# ***DIGIPULS II***

Cat n° : 8695-1165  
Rev : B  
Date : 02/2011

# **MODIFICATIONS APPORTEES**

(Zie vouwblad FIGUUR 1 op het einde van de handleiding)

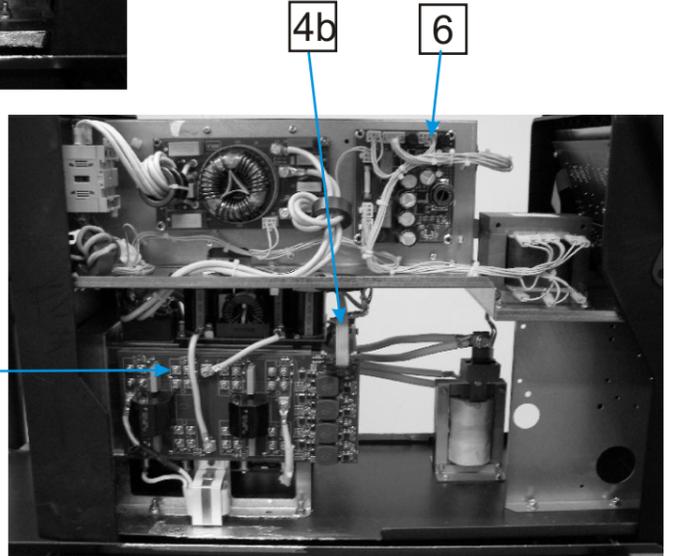
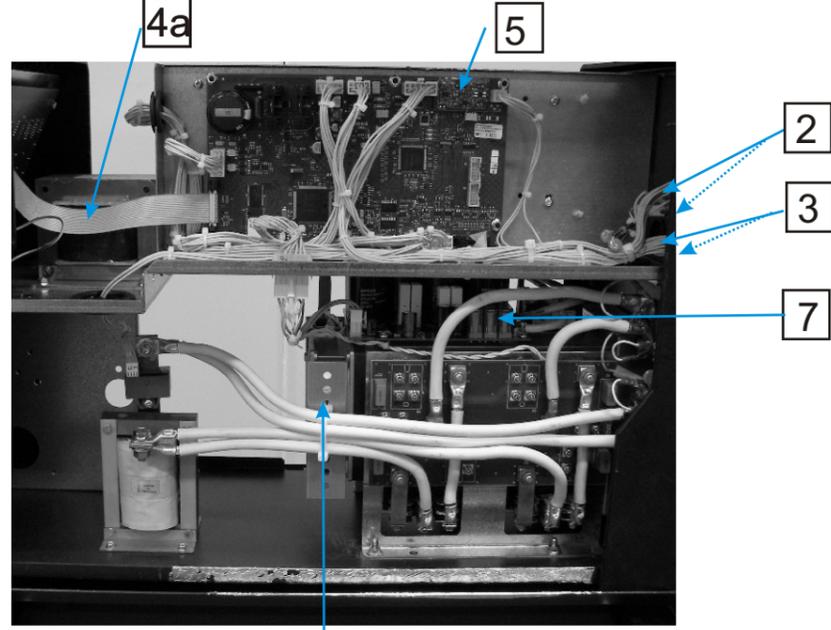
**Page : 28****Dans le tableau des pièces rechanges :**

Ajout des références suivantes :

W000370473 - Carte filtre primaire

W000370460 - Carte filtre secondaire

Suppression du rep.14 car plus visible sur la photo du dépliant
